Tilsynsrapport til offentliggørelse

Virksomhedens navn	Lisbjerg Slaggedepot
Virksomhedens adresse	Ølstedvej 30, 8200 Århus N
CVR nummer	40844260
Virksomhedstype	5.4 Deponeringsanlæg >10 t/dag eller kap. >25.000 t
Tidspunkt for tilsynet	18. februar 2026
Baggrunden for tilsynet	Basistilsyn
Varsling af tilsynet	15. januar 2026
Deltagere fra virksomheden	Hanne Tokkesdal Troels Bang-Christensen Jens Drivsholm
Øvrige deltagere	-
Tilsynet udført af	Emma Skou Petersen
Tilsynet omfattede	Kampagnetilsyn ift. oplag af jord Rundgang på deponiet
Materiale udleveret

Ortofoto af Lisbjerg Slaggedepot fra 27.04.2025 med markeringer af de to områder, hvor der blev observeret skred i slutafdekningen.

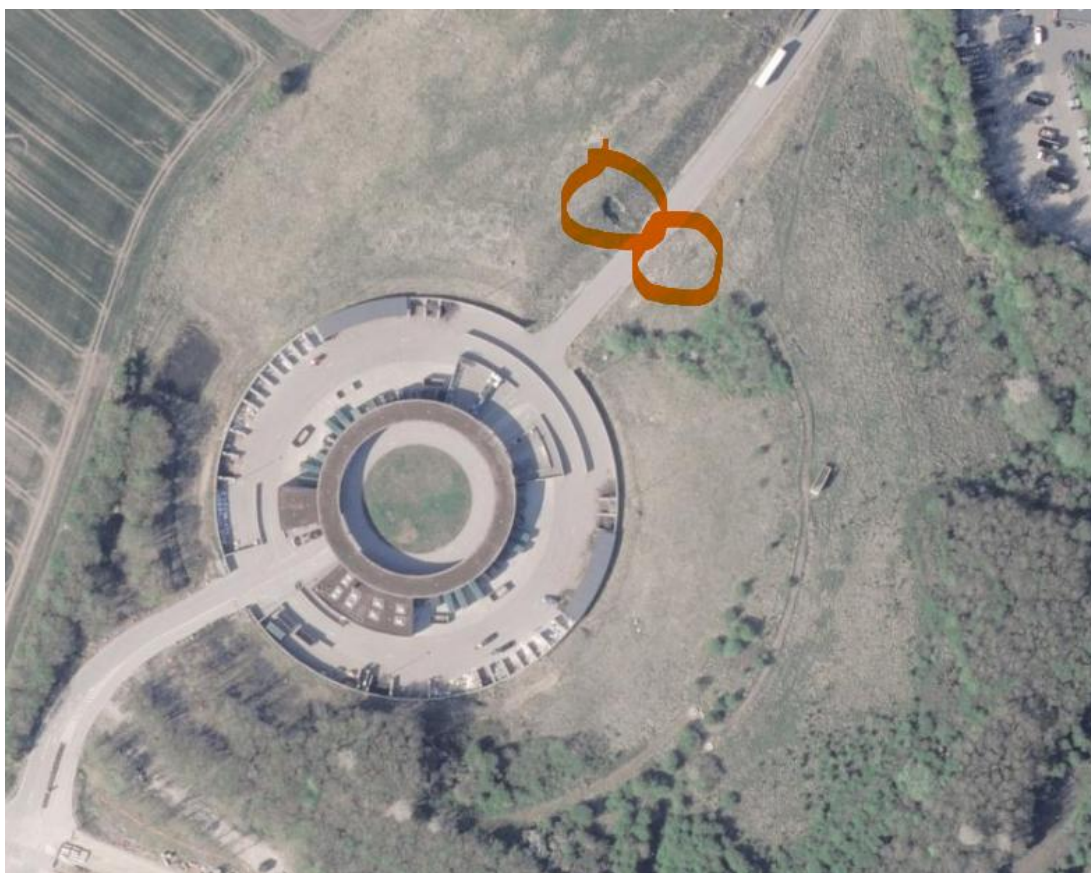
Der blev ført fysisk tilsyn nedenfor depotet inde fra genbrugspladens areal. I slutafdekningen på hver side af vejen, der forbinder Genbrugspladsen med Kredsløbs oplagsplads, blev der observeret skred i slutafdekningen. Områderne er markeret på ortofoto nedenfor.

Venstres side: Skred i etape 6.2. Højre side: Skred i etape 6.1

Det blev aftalt, at Lisbjerg Slaggedepot udbedrer slutafdekningen snarest, når vejrforholdene tillader ift. vejr og jordforhold. Lisbjerg Slaggedepot fremsender fotodokumentation til Miljøstyrelsen af udbedringerne.
